Vorprüfbericht | 1.Stufe

B616 | Block 616

**Untersuchung städtebaulicher
Entwicklungspotenziale im Block 616
in Berlin Kreuzberg**

**Zweistufiges Werkstattverfahren
als parallele Mehrfachbeauftragung**

DIE SCHEIBE

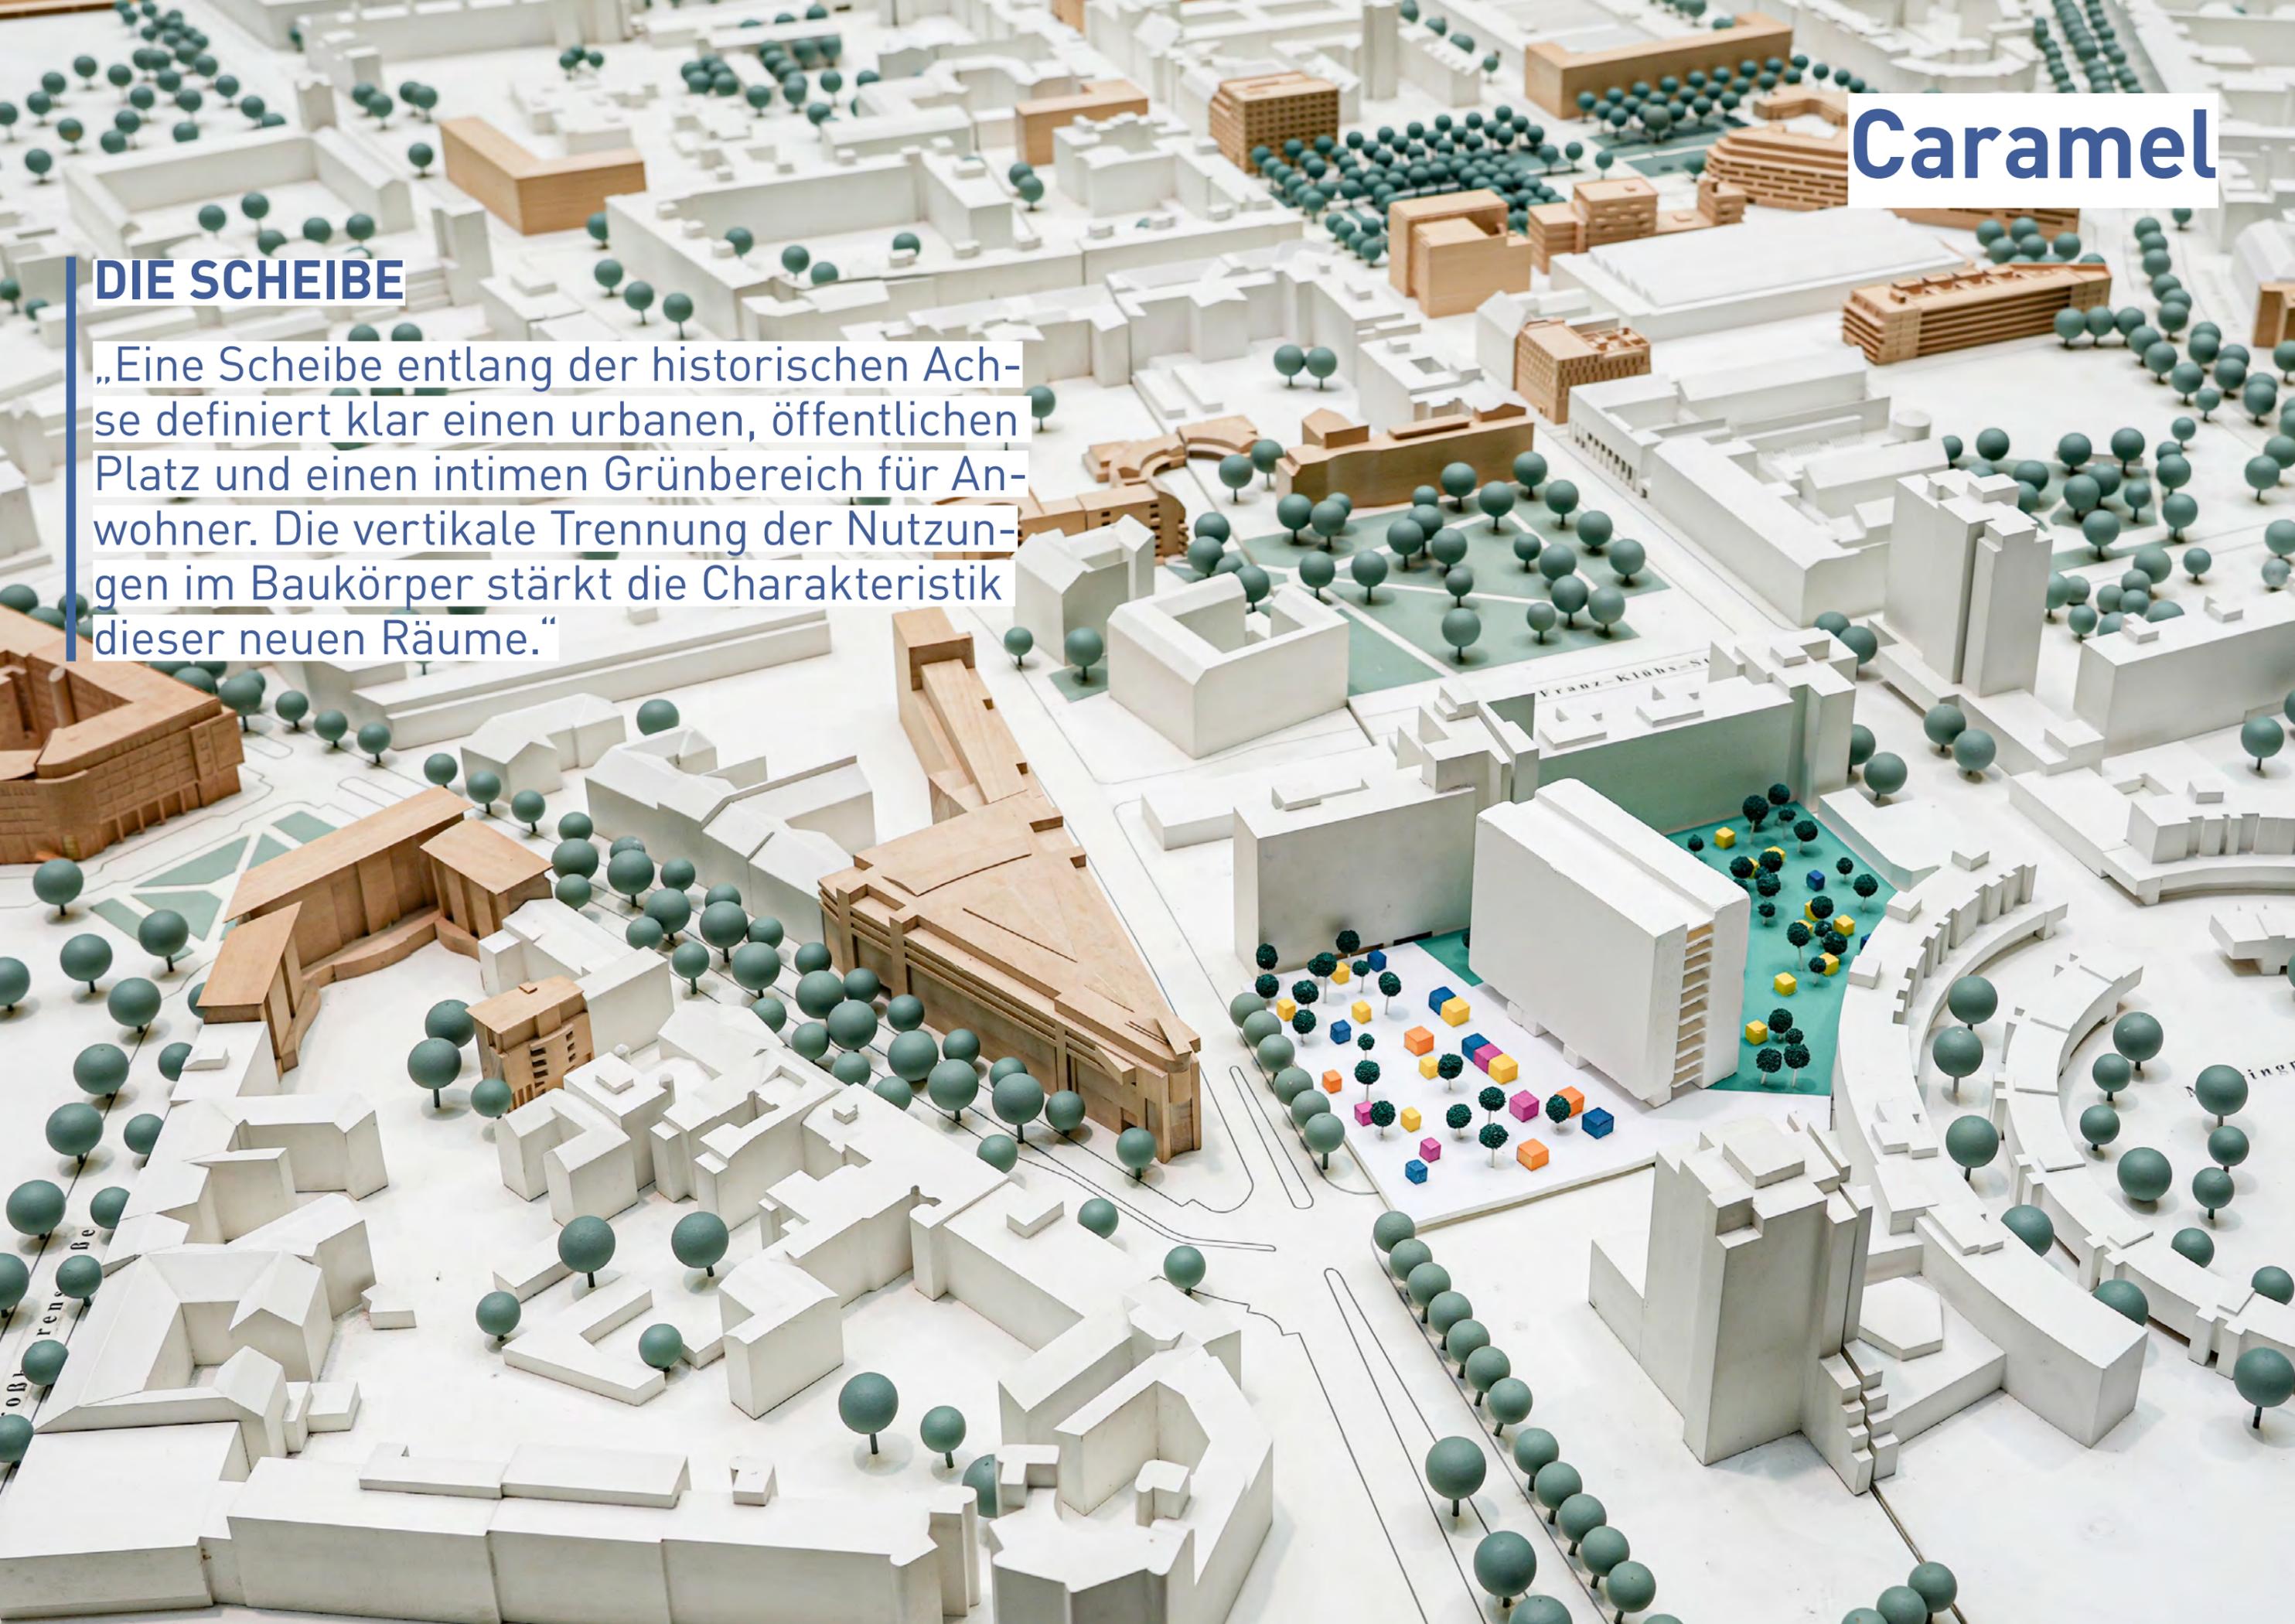
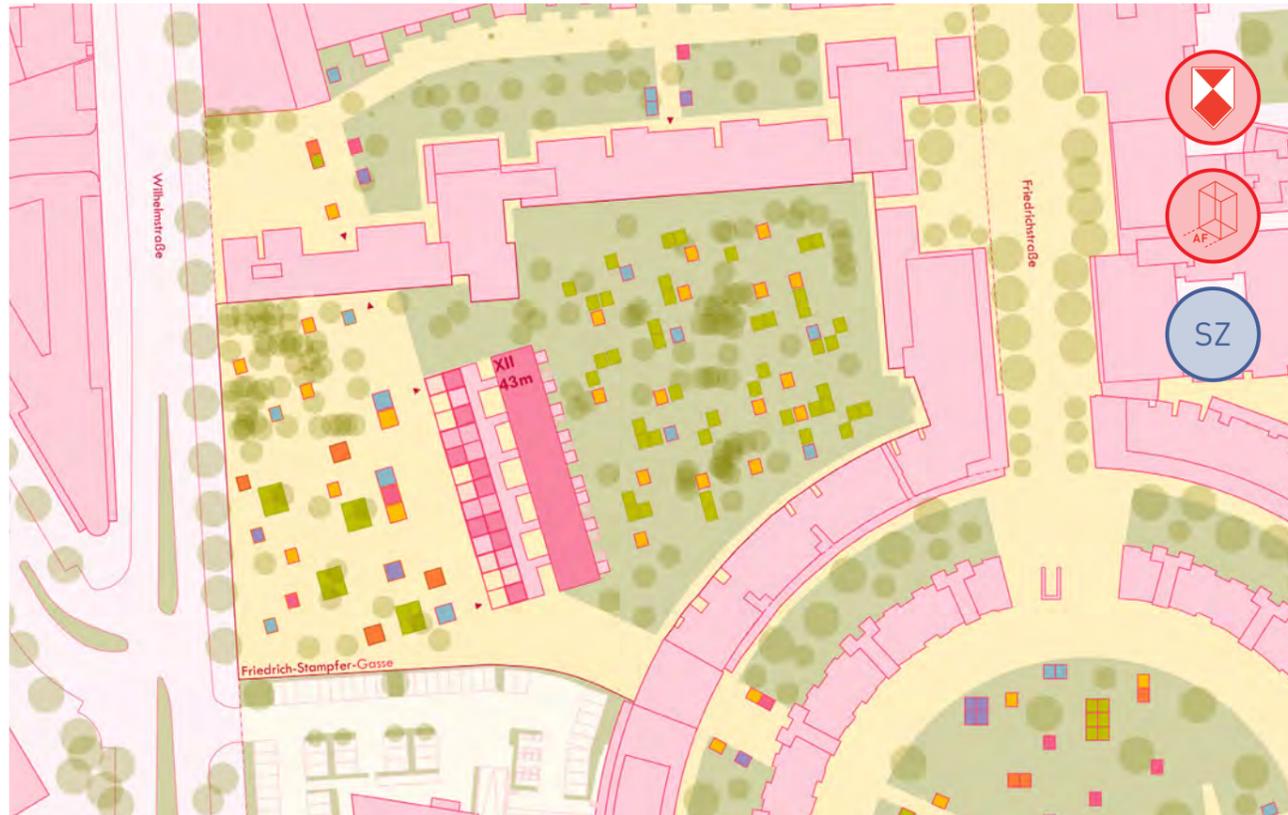
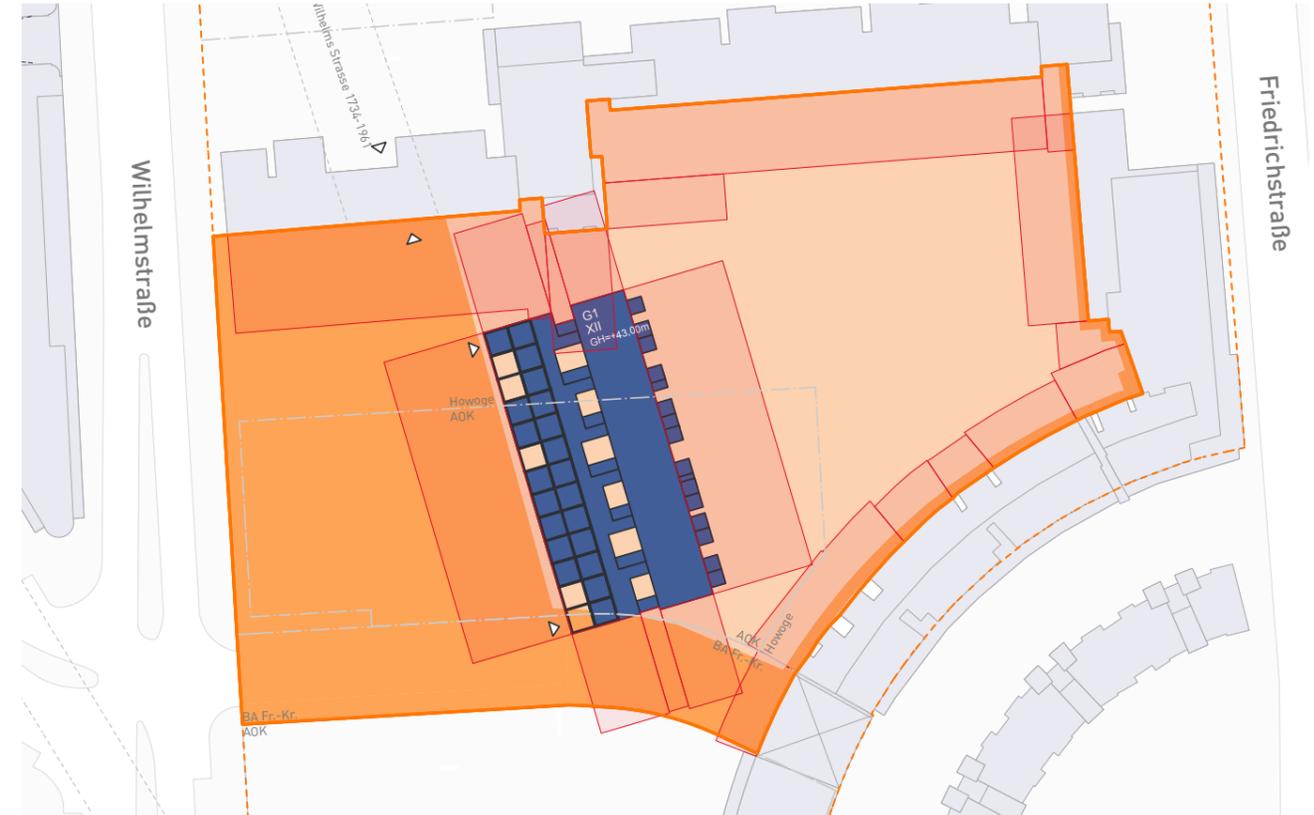
Prüfthema	Institution	Wertung	Heilbarkeit	Kommentar
Städtebauliches Einfügen	Stadtkontor	++	↑	Bauliche Verdichtung und Höhenentwicklung sind angemessen angepasst
	LokalBau	+	↔	Achse der Wilhelmstraße konsequent durchgezogen, klare Adressbildung, als "Wohnmaschine" zu klein
	Stadtplanung	-	→	Der Ansatz einer sich am historischen Verlauf der Wilhelmstraße orientierenden hohen Scheibe ist nachvollziehbar. Jedoch zu massig im Durchmesser.
	Fachkreis Koop. Stadtentwicklung	+	↔	historische Achse wird zum Baukörper mit zonierenden Freiräumen, positiv: kein Verstellen des Bestandes
	Gebietsvertretung	+	→	
Denkmalverträglichkeit	LDA & UD	-	→	GGf. Beeinträchtigung der "Figur" aufgrund Höhe und geringem Abstand, Verlegung F-S Straße in Verlängerung der historischen Straßenflucht gut
	LokalBau	+	↔	
Lärmrobuster Städtebau	ISU Plan	++	↑	Riegel schützt effektiv - Abstand zur Straße sehr groß, dadurch reduzierte Pegel

LokalBau	+	↔	
Gebäudestruktur	Soziale Infrastruktur	-	↔	hohe Nutzungsdichte im Baukörper birgt Sicherheitsrisiken, da keine Trennung zwischen privatem und öffentlichen Raum erkennbar. Vertikale Gebäudestruktur korrespondiert nicht mit Nutzungen im öffentlichen Raum
	Stadtplanung	-	↔	Durch die spezielle Struktur der Scheibe sind keine durchgesteckten Wohnungen möglich, bzw. entstehen tw. schwierige Belichtungsverhältnisse.
	Fachkreis Koop. Stadtentwicklung	+	↔	prägnante und interessante Stadtfigur, die jedoch erheblich verdichtet werden muss
	Gebietsvertretung	+	↔	
Nutzungskonzept	Stadtkontor	+	↔	städtewauliche Kennwerte entsprechen (annähernd) den Vorgaben (Verhältnis Wohnen zu Nicht-Wohnen)
	Stadtplanung	-	↔	Das Verhältniss von Wohnnutzung zu den Modulen im sog. Regal ist nicht nachvollziehbar.
	LokalBau	-	↔	für "Wohnmaschine" zu klein
	Soziale Infrastruktur	-	↓	nicht ausreichend Wohnraum, auch Anteil Nicht-Wohnen im Bezug zur Gebäudestruktur nicht nachvollziehbar undefinierte Ausgestaltung des Nutzungskonzeptes innerhalb der Scheibe; Vertikale Nutzungsverteilung für quartiersbezogene und nachbarschaftliche Nutzungen nicht bedarfsorientiert; vertikale Nutzungsverteilung birgt Sicherheitsrisiken bzw. verstärkend für bereits bestehende Sicherheitsprobleme im Sozialraum

Freiraum	Gebietsvertretung	+	→	
	LKA PräV 12	-	↔	Zugänglichkeit und Erschließung im Gerüst unklar. Unkontrollierte Zugänge zu WE führen zu Nutzungskonflikten
	Stadtkontor	++	↑	Viefältige Aktivitätsangebote, jedoch ohne klare Nutzungszonierung
	Umwelt- und Naturschutzamt	-	↔	ungünstige Separierung von Straßen- und Grünraum durch den Gebäudekörper
	LokalBau	+	↔	
	Stadtplanung	+	↔	Großzügiger Freiraum, auf dem vielfältige Nutzungen vorstellbar sind. Überangebot im Quartier an der Funktion Stadtplatz.
Erschließung & Vernetzung	Gebietsvertretung	-	→	
	Soziale Infrastruktur	++	↑	großer Grünraum zur Friedrichstraße kann bei entsprechenden Nutzungsmöglichkeiten vom Vorteil für das Quartier sein; Ausgestaltung des "Platzbereich" an der Wilhelmstraße westlich der Scheibe notwendig
Sanierungsziele	Stadtplanung	+	↑	Erschließung dürfte im weiteren Verlauf unproblematisch sein.
	Gebietsvertretung	-	→	
Sanierungsziele	Stadtkontor	+	→	soz. Sanierungsziele (annähernd) erfüllt, behutsame bauliche Nachverdichtung, Zugewinn für Freiraumqualität der Bestandsbebauung

INSIDE OUT

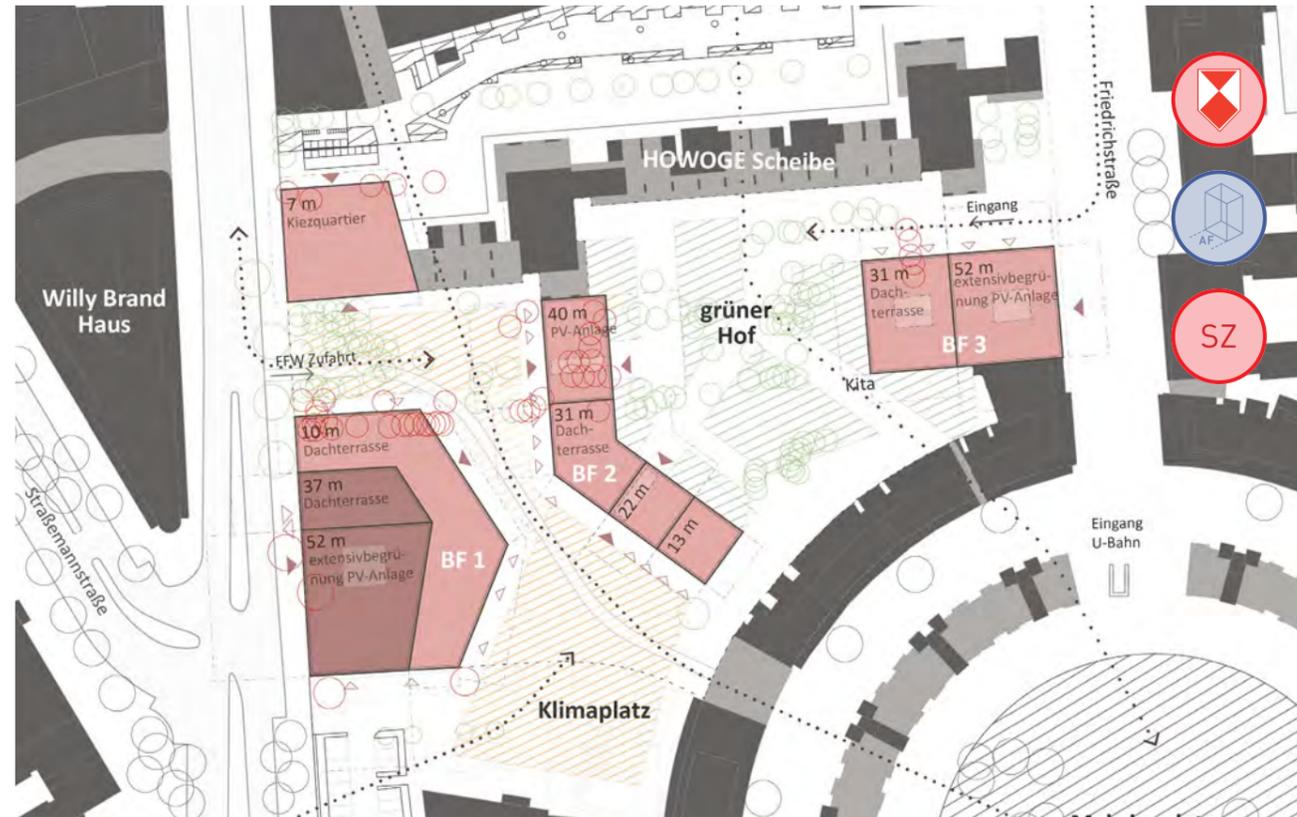
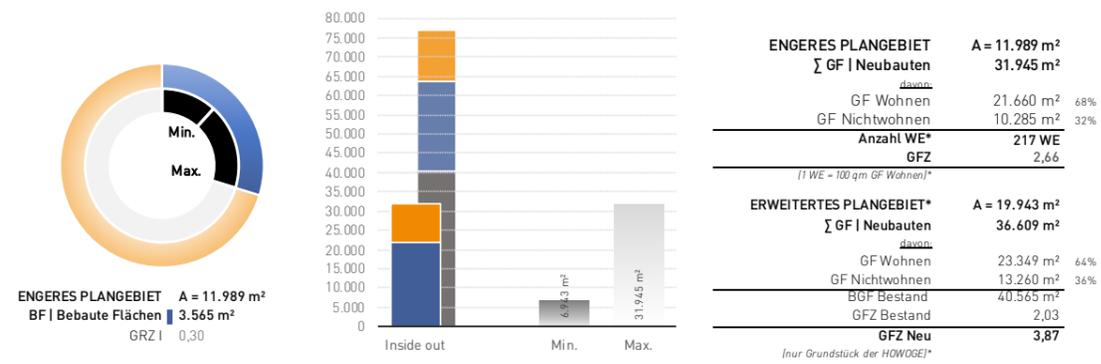
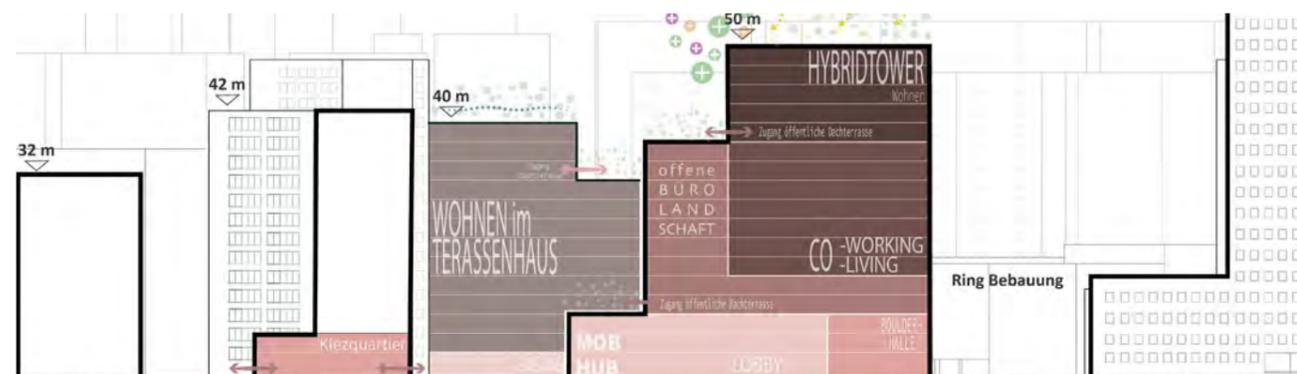
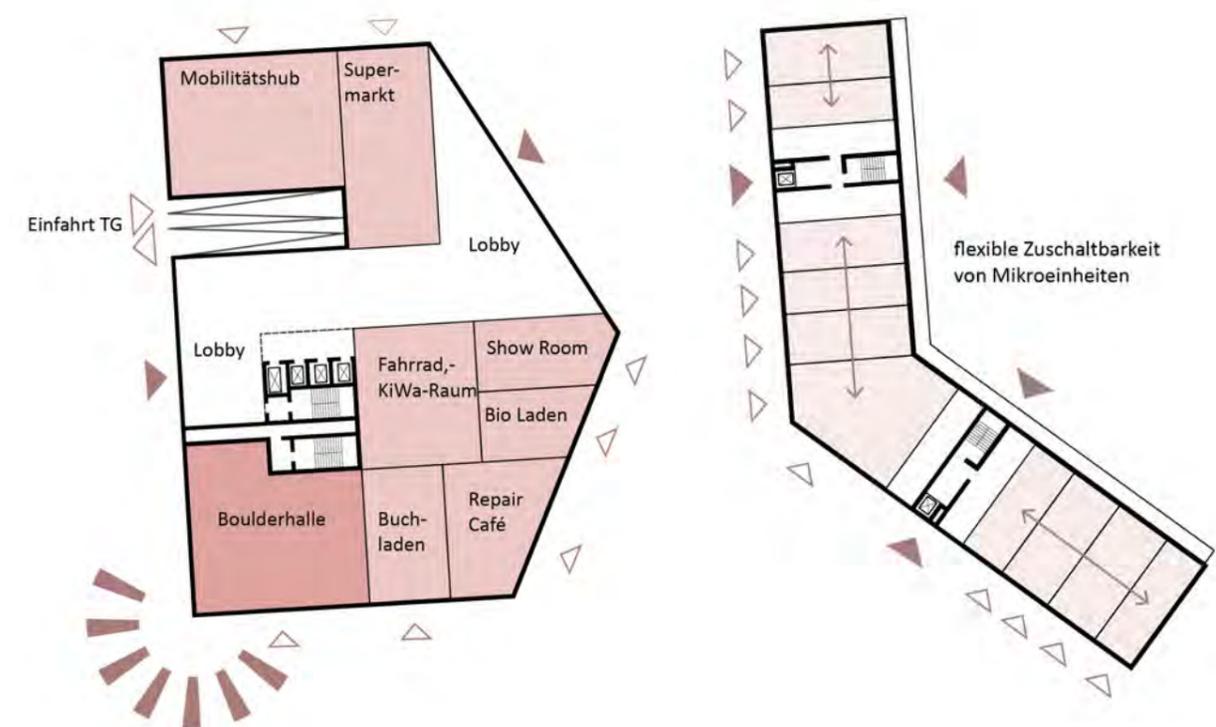
Prüfthema	Institution	Wertung	Heilbarkeit	Kommentar
Städtebauliches Einfügen	Stadtkontor	--	↘	Bauliche Verdichtung und Höhenentwicklung nicht angepasst
	LokalBau	+	↔	Ansetzen an HOWOGE-Bestandsgebäude weitgehend gelungen
	Stadtplanung	-	↘	BF1 sprengt ableitbaren Maßstab des Gebäudevolumens. Gebäudetiefe BF3 nicht nachvollziehbar. Raumkante Wilhelmstr. & Abtreppe positiv
	Fachkreis Koop. Stadtentwicklung	+	↔	interessanter Ansatz des Weiterbaus an den Brandwänden, Proportionen und Typen zu verbessern
	Gebietsvertretung	-	↘	Gilt für alle 3 Alternativen: Bebauung an der Friedrichstraße ist zu hoch für gegenüberliegende Bebauung, Die Fußgängerzone verliert ihre Eigenart/Bebauungsstruktur,
Denkmalverträglichkeit	LDA & UD	-	↘	Abstand denkmalverträglich, Überbauung (BF 3) der die Fußgängerzone flankierenden Niedrigbauten kritisch -> beeinträchtigt Wahrnehmung der Figur und widerspricht der Düttmann-Gestaltung (Abgrenzung zur Ringbebauung und menschlicher Maßstab), Eigenständigkeit der Figur der Ringbebauung nur tw. gewahrt, BF 1 aufgrund Höhe in Konkurrenz zu Fehling & Gogel-Hochhaus, Verlegung F-S Straße in Verlängerung der historischen Straßenflucht gut

LokalBau	++	↔	
Lärmrobuster Städtebau	ISU Plan	+	↔	Gute Abschirmung, insbesondere durch gebogenen 2. Baukörper - Wohnnutzungen zurückversetzt - Abstand zur Straße sehr gering
	LokalBau	+	↔	
Gebäudestruktur	Soziale Infrastruktur	++	↔	großes Sockelgeschoss an der Wilhelmstraße bietet Raum für viele Nutzungen; Grüner Hof wirkt abschirmend zu öffentlichen "Klimaplatz". Hier ist die Klärung Nutzung im EG wesentlich um Schnittstellenfunktion zu klären und Barrierewirkung aufzulösen. Bei Aufrechterhaltung der Barriere könnte Sicherheitsproblematik entstehen.
	Stadtplanung	-	↘	Für "Weiterbauen" im Ensemble zu heterogen.
	Fachkreis Koop. Stadtentwicklung	+	↔	großes Gefälle in der Ausbildung der Baukörper, Hochpunkt Wilhelmstraße
	Gebietsvertretung	-	↘	
Nutzungskonzept	Stadtkontor	+	↔	städtebauliche Kennwerte entsprechen nicht den Vorgaben (Verhältnis Wohnen zu Nicht-Wohnen)
	Stadtplanung	++	↔	Mit vielfältigen Nutzungen unterlagertes Wohnen entspricht den städtebaulichen Vorstellungen. Das Potential der AOK-Verwaltung als Wohngebäude wird in Frage gestellt.

LokalBau	+	↔	
	Soziale Infrastruktur	+	↔	Hoher Anteil an Nicht-Wohnen und explizite Nennung Anteil an sozialer Infrastruktur kann hervorgehoben werden. Nutzungen nachvollziehbar im Entwurf verortet, kann durch Verortung als Schnittstelle zwischen inneren "Grünen Hof" und "Klimaplatz" wirken und soziale Kontrolle fördern. weitere Differenzierung von sozialer Infrastruktur und "gemeinschaftlicher Raumressourcen" notwendig
Freiraum	Gebietsvertretung	-	↘	Umzugskonzept für AOK nicht nachvollziehbar, Nachnutzungskonzept erforderlich
	LKA PräV 12	+	↔	Einschränkung der Übersichtlichkeit durch fehlende Sichtachse entlang „Howoge Scheibe“. Unzureichende Aktivitätsangebote im öffentlichen Raum. Fehlende Zonierung der Freiflächen für Kita und des öffentlichen Freiraums am grünen Innenhof.
	Stadtkontor	-	↘	erheblicher Eingriff in Bestandsflächen der HOWOGE, fragmentierte Freiräume
	Umwelt- und Naturschutzamt	--	↘	Baumerhalt auf Wegeflächen (speziell im Bereich Feuerwehrzufahrt) nicht umsetzbar

Erschließung & Vernetzung	LokalBau	+	↔	
	Stadtplanung	-	↘	Klare Freiraumstrukturen werden positiv gesehen, jedoch zu viel Überbauung.
	Gebietsvertretung	--	↘	Vorhandene Frei-/Grünflächen des HOWOGE-Grundstücks werden dezimiert durch Neubebauungen auf diesem Grundstück. Ein ausreichend qualitativer wie quantitativer Ersatz ist nicht erkennbar.
	Soziale Infrastruktur	++	↔	Verbindung der Freiräume nicht vorhanden
Sanierungsziele	Stadtkontor	+	↔	Erschließung dürfte im weiteren Verlauf unproblematisch sein.
	Gebietsvertretung	+	↔	
Kooperative Stadtentwicklung	Stadtkontor	--	↘	soz. Sanierungsziele werden nicht erfüllt, wenig behutsame bauliche Nachverdichtung, kein Zugewinn für Freiraumqualität der Bestandsbebauung
	Gebietsvertretung	-	↘	
Kooperative Stadtentwicklung	Fachkreis Koop. Stadtentwicklung	++	↔	Realteilung im BF1 gut möglich-> unterschiedliche Trägerschaften je Baufeld-> Mischung
	LokalBau	+	↔	Mikroeinheiten interessant
